Версия 2.40.3

Выпущена 18.03.2025

1. Добавлена возможность отключать отправку страховых событий на сервер

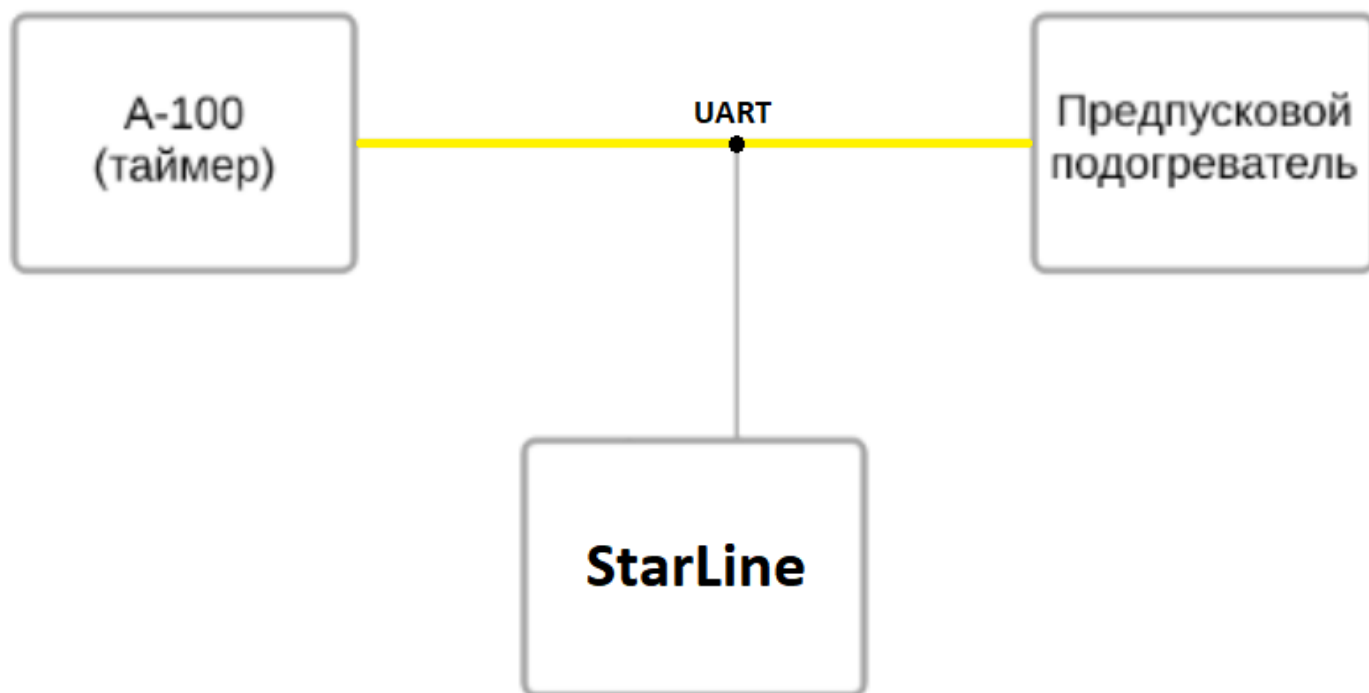
Добавлена настройка "Разрешить отправку страховых событий на сервер". При ее отключении система перестанет фиксировать резкие маневры, на основе которых оценивается качество вождения. Если включить разрешение снова, то оценка вождения начнет работать после повторной калибровки, которая выполняется в автоматическом режиме.
